Servizio di verifica preventiva, ai fini della validazione, della Progettazione Esecutiva, ai sensi dell'art. 26 del D.Lgs. 50/2016, relativo alla nuova edificazione, ristrutturazione e riqualificazione di edifici pubblici, quali ospedali di comunità, case di comunità e ospedali sicuri.

Verifica PE – 04_CdC Ghilarza

RAPPORTO DI CONTROLLO

RAPPORTO DI CONTROLLO CONCLUSIVO

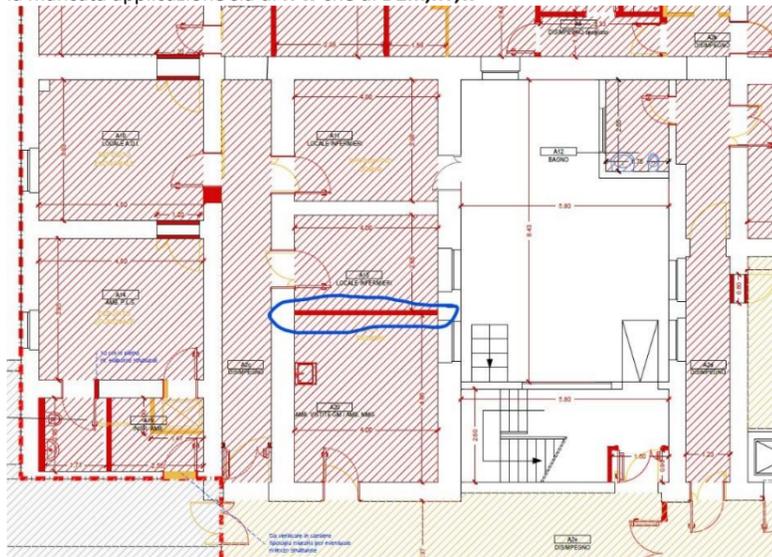
Inoltre, vi sono nuove voci e nuove quantità rispetto al PFTE appaltato. Non riscontrando avallo, per le nuove proposte e/o nuove soluzioni adottate, da parte della S.A., si richiede un riscontro in merito. Si invita ad aggiornare tutti i documenti contabili collegati (cfr. ad esempio: QIM, EP etc...).	Voce	Prezzo PFTE	Prezzo PE	PF.0012.0009.0030	12,17 €	12,32 €	PF.0013.0005.0005	12,00 €	12,51 €	Etc.			Gli importi non corrispondono in quanto il PFTE era stato computato con prezzario 2022, mentre PD e PE secondo prezzario 2023 e prezzari DEI. Si chiede alla S.A. avallo per le nuove proposte e/o nuove soluzioni adottate in fase di PD e non modificate in fase di PE e di inviare l'ODA ai validatori. <u>Ulteriore trattamento del 20/05/2025</u> Si rimanda alla SA per l'invio della documentazione	Proposta esaustiva; si resta in attesa di atti da parte della S.A..	Il chiarimento fornito dal RUP con nota del 20.05.2025, esplicita che "Le nuove proposte riportate nelle nuove quantità derivano da interventi integrativi a seguito dell'incremento del finanziamento originario attraverso Fondi FOI e cofinanziamento RAS L.R. n. 18/2024.". Il rilievo è superato . [OS] Si rimanda al rilievo MI01.37 per gli aspetti generali.	C [OS]
Voce	Prezzo PFTE	Prezzo PE																
PF.0012.0009.0030	12,17 €	12,32 €																
PF.0013.0005.0005	12,00 €	12,51 €																
Etc.																		
		23-63_PE_G_04_02 - Elenco prezzi unitari - impianti meccanici - rev.00																
		23-63_PE_G_04_03 - Elenco prezzi unitari - impianti elettrici e speciali - rev.00																
		23-63_PE_G_04_04 - Elenco prezzi unitari - oneri sicurezza - rev.00																
		23-63_PE_G_05_01 - Analisi prezzi - opere edili - rev.00																
		23-63_PE_G_05_02 - Analisi prezzi - impianti meccanici - rev.00																
		23-63_PE_G_05_03 - Analisi prezzi - impianti elettrici e speciali - rev.00																
		23-63_PE_G_06_01 - Quadro economico - rev.00																
MI01.33.	B.3	<i>[NC] B. Verifica di rispondenza delle somme a disposizione della stazione appaltante - art. 26 comma 4 lett. a D.lgs. 50/2016 e D.P.R. 207/2010 - Titolo II - Progettazione e verifica del progetto - Capo I - Progettazione - Sezione I - Disposizioni generali art. 16.</i> Essendo un appalto integrato la progettazione deve trovarsi nella Sezione "A" e non nella sezione "B".	Si rimanda la risposta al rilievo alla S.A. in quanto il QE è stato redatto dalla stessa. <u>Ulteriore trattamento del 20/05/2025</u> Viene aggiornato il documento <u>Ulteriore trattamento della SA del 06/06/2025</u>	Proposta esaustiva; si resta in attesa di atti da parte della S.A..	Il chiarimento fornito dal RUP è con un refuso. Si invita a riformulare il riscontro ed a fornire il QE definitivo del PE. Il rilievo permane . <u>Ulteriore valutazione del 09/06/2025</u> L'ulteriore trattamento della S.A. del 06.06.2025 conferma che il QE ufficiale "...è all'interno della cartella condivisa "QE Rev. Da Gemmo" - 23.63_PE_G_06_01_01_Quadro economico (formato	A C

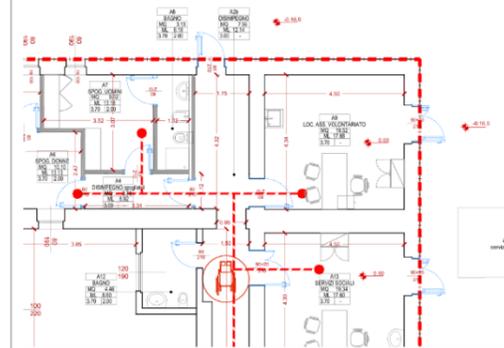
MI01.45.	A.2, A.6	[OS] Completezza e rispondenza delle informazioni. D.lgs. 50/2016 art. 26, comma 4; D.P.R. 207/2010 Si segnala che non risulta esaustivamente chiara la data di realizzazione dell'edificio. Art. 12 comma 1 e 2 del D.lg. 42/2004 (...opera di autore non più vivente e la cui esecuzione risalgia ad oltre settanta anni). Inoltre, relativamente alle opere d'intervento di modifica delle aperture sui prospetti	Non si è a conoscenza dell'anno esatto di realizzazione dell'edificio. Si rimanda pertanto alla S.A. Essendo appalto pubblico e non essendoci vincoli culturali/paesaggistici non si ritiene necessario il coinvolgimento dell'ente comunale <u>Ulteriore trattamento del 20/05/2025</u> Durante la call del 29/04/2025 il RUP ha dichiarato che provvederà a richiedere autorizzazione al comune per l'intervento sui prospetti. Tale procedura è esclusa dalla validazione.	- In attesa di documentazione aggiornata. - Il trattamento fornito dai progettisti non è del tutto conforme con la normativa. In particolare si cita l'art.7 del D.P.R. 380/2001.	Segnalando alla Stazione Appaltante che quanto indicato nel rilievo sarà comunque da gestire nel prosieguo del procedimento, a fronte di quanto specificato dal RUP durante il contraddittorio del 29.04.2025, quanto rilevato non è più ricompreso nell'ambito delle attività della presente verifica, essendo tali interventi esclusi dalla Stazione Appaltante. Il rilievo, pertanto, può considerarsi superato .	C

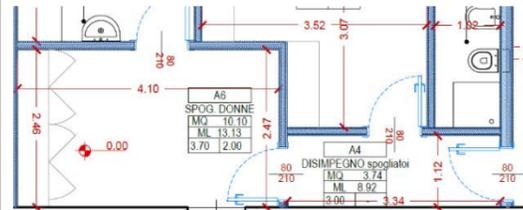
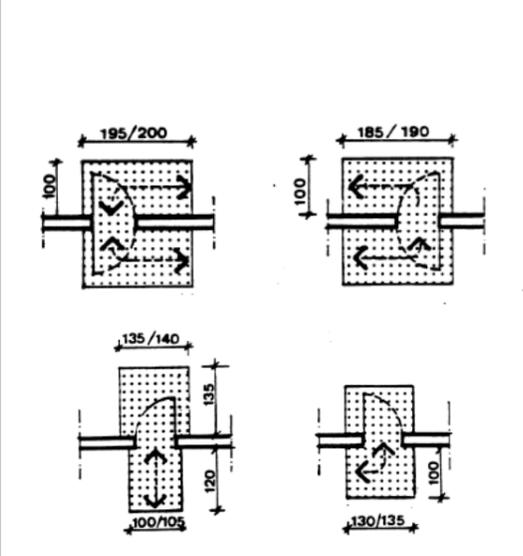
MI01.50.	A.2, E.2	<p>[OS] Completezza e ripercorribilità delle informazioni;</p> <p>D.lgs. 50/2016 art. 26, comma 4; D.P.R. 207/2010</p> <p>Non si ha evidenza della controparete codificata CP2, descritta in legenda.</p>	<p>Tale legenda è la medesima per vari appalti PNRR appaltati alla medesima impresa. La controparete CP2 non è presente nell'appalto specifico.</p> <p><u>Ulteriore trattamento del 20/05/2025</u> Viene aggiornato il documento</p>	<p>Chiarimento non sufficiente. Le informazioni riportate nel dossier progettuale devono fa riferimento alle sole opere oggetto del presente appalto. In attesa di documentazione aggiornata.</p>	L'elaborato è stato aggiornato e revisionato. Il rilievo è superato .	C
		<p>23-63_PE_AR_11_07 - Stato di Progetto: Superamento delle barriere architettoniche - rev.00</p>				
MI01.51.	A.2, A.5, A.6, E.1 G.4	<p>[NC] Completezza, rispondenza e compatibilità delle informazioni.</p> <p>D.lgs. 50/2016 art. 26, comma 4; D.P.R. 207/2010</p> <p>Non si ha evidenza di accorgimenti e segnalazioni che permettono l'orientamento e la riconoscibilità dei luoghi e delle fonti di pericolo per chiunque e in particolare per i non vedenti, per gli ipovedenti e per i sordi. Inoltre non risultano chiari i percorsi esterni per l'ingresso alla struttura, in particolare non si ha evidenza degli accorgimenti adottati per il superamento della differenza di quota (cm. 16,5) in corrispondenza degli ingressi esterni. Mentre in merito ai percorsi interni non risulta chiara la possibilità di manovrabilità della sedia a ruote per l'accesso e l'uscita dai locali A7 e A6 in prossimità dell'ambiente A4.</p>	<p>La progettazione garantisce la fruibilità dei locali ed il loro accesso. Gli accorgimenti e segnalazioni che permettono l'orientamento e la riconoscibilità dei luoghi e delle fonti di pericolo per chiunque e in particolare per i non vedenti, per gli ipovedenti e per i sordi non erano presenti a livello computazionale tecnico nel PFE e non rientrano nel presente appalto. Trattandosi di un appalto di lavori non si ritiene corretto inserire all'interno della lista delle opere edili forniture quali possono essere percorsi tattili adesivi o indicazioni grafiche. Come già richiesto in fase di definitivo Si chiede pertanto l'esclusione di tale NC o l'avallo da parte della S.A. alla modifica del Q.E.</p> <p>Il rilievo sull'ingresso al fabbricato è esterno al perimetro dell'area di intervento. Detto ciò, in merito all'ingresso alla struttura, l'ingresso dedicato avviene da una rampa lungo il prospetto EST</p>	<p>Il trattamento fornito dai progettisti non è conforme alla normativa. In particolare, e non in maniera esaustiva si citano: art. 33 del D.P.R. 207/2010; D.P.R. 503/1996; art.82 del D.P.R. 380/2001.</p> <p>Il trattamento fornito dai progettisti non chiarisce l'aspetto segnalato. A titolo di esempio si allega uno stralcio della tavola 23-63_PE_AR_11_07 - Stato di Progetto: Superamento delle barriere architettoniche, per meglio identificare le criticità riscontrate.</p>	<p>Segnalando alla Stazione Appaltante che quanto indicato nel rilievo sarà comunque da gestire nel prosieguo del procedimento, a fronte di quanto specificato dal RUP durante il contraddittorio del 29.04.2025, quanto rilevato non è più ricompreso nell'ambito delle attività della presente verifica, essendo tali interventi esclusi dalla Stazione Appaltante. Il rilievo, pertanto, può considerarsi superato.</p>	C

In merito agli ingressi ai locali A6 e A7 si riportano gli schemi normativi sullo spazio antistante le porte.

In entrambi gli spazi si superano altamente le larghezze minime per lo spazio di manovra.

Durante la call del 29/04/2025 il RUP ha dichiarato che gli accorgimenti e segnalazioni che permettono l'orientamento e la riconoscibilità dei luoghi per non vedenti e sordi sarà oggetto di altro appalto. Per superare il dislivello di 16,5 cm vengono inserite delle rampe.

In merito agli ingressi ai locali A6 e A7 la soluzione adottata dai progettisti risulta essere conforme alla normativa (art.9 D.M. 236/89).

In merito al dislivello di 16,5 cm, l'elaborato è stato aggiornato e riporta le informazioni richieste. Il rilievo è **superato**.
